Stellungnahme des ADFC Hamburg

Isebek Grünzug

ERA 2010 Bild 82 Beispiel von Querschnitten von nebeneinander liegenden Geh- und Radwegen (Ausschnitt)

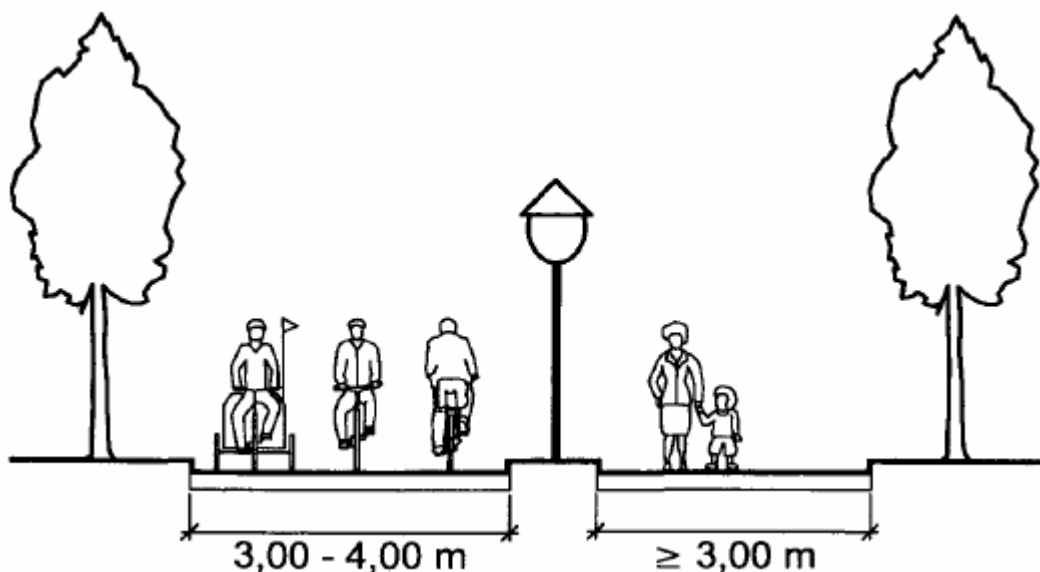
Gemäß ERA(2010, Tabelle 5) ist für einseitige Zweirichtungsräder ein Regelmaß von 3m vorzusehen. Laut Abschnitt „10 Selbständig geführte Radwege“, wird dann darauf hingewiesen dass bei hohem Radverkehrsaufkommen, wie dies im Isebek-Grünzug gegeben ist, größere Breiten gewählt werden sollten.

Sollten diese Breiten aufgrund der besonderen Gegebenheiten, z.B. aufgrund des bestehenden Baumbestandes nicht immer umsetzbar sein, sind **alternativ Maßnahmen zur Verlagerung des hohen Radverkehrsaufkommens im Planungsumfang des Isebek-Grünzuges fest zu verankern.**
